VOLET I AVIS ET MÉMOIRE EN RÉPONSE

Dossier d'enquête publique unique et simultanée relative à :

- la déclaration d'utilité publique
- l'autorisation environnementale unique
- l'enquête parcellaire

Objet : dossier d'autorisation environnementale unique au titre des articles L181-1 et suivants du code de l'environnement : A85 – Projet de création d'un demi-diffuseur autoroutier sur la commune de Coteaux-sur-Loire

Figure 6 : carte des habitats naturels et de l'emprise du projet (Source : annexe « DDT37 -Demande de complément n°1 - Mémoire en réponse »)

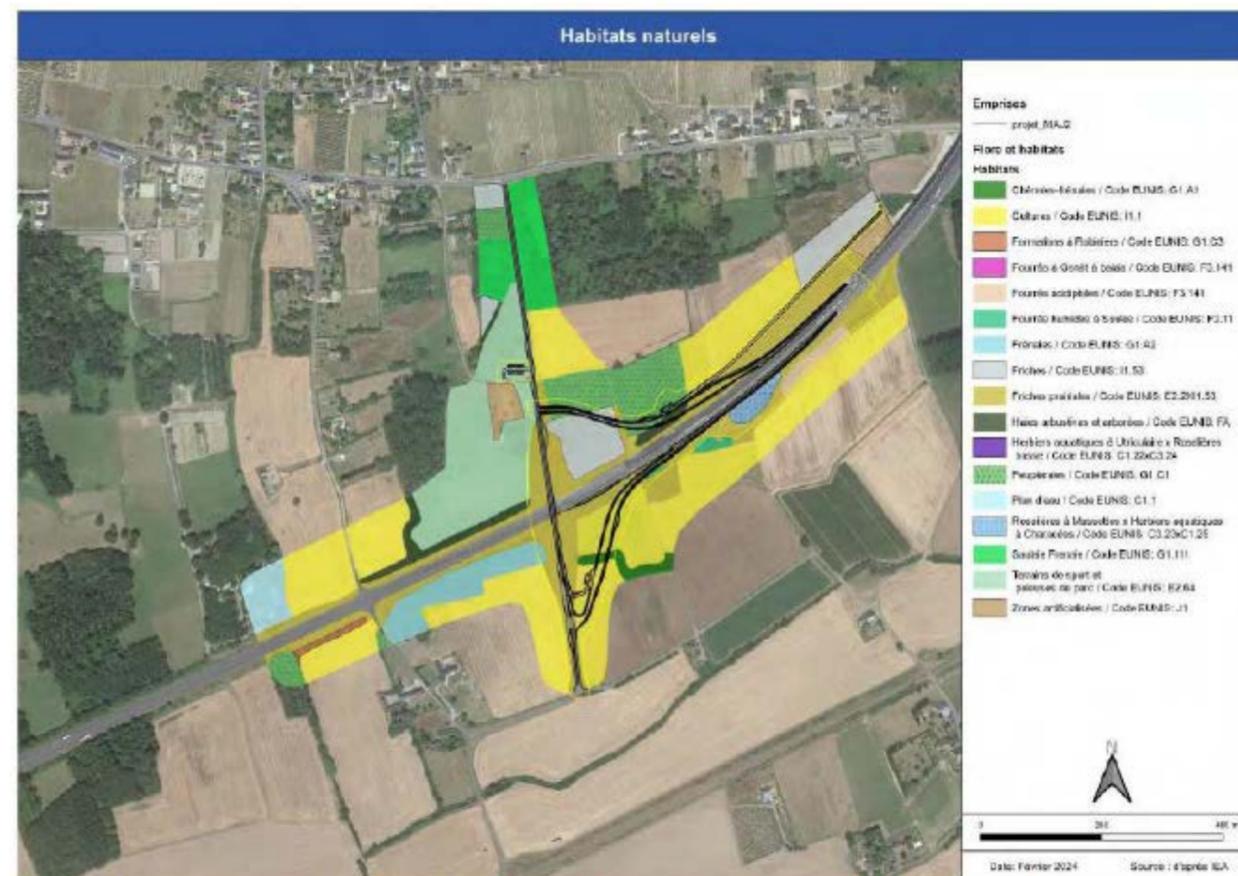
- Volet D (analyse des effets) - page 24, pour une meilleure analyse des impacts sur les milieux naturels, je vous demande de rajouter une carte des habitats naturels avec une superposition des emprises en phase définitive et en phase travaux du projet.

Les informations contenues dans le mémoire en réponse d'avril 2024 sont intégrées directement dans les volets du dossier d'enquête. L'étude complémentaire pour les mesures compensatoires écologiques est intégralement annexée à l'étude d'impact (volet D) et à la demande de dérogation espèces protégées (volet F).
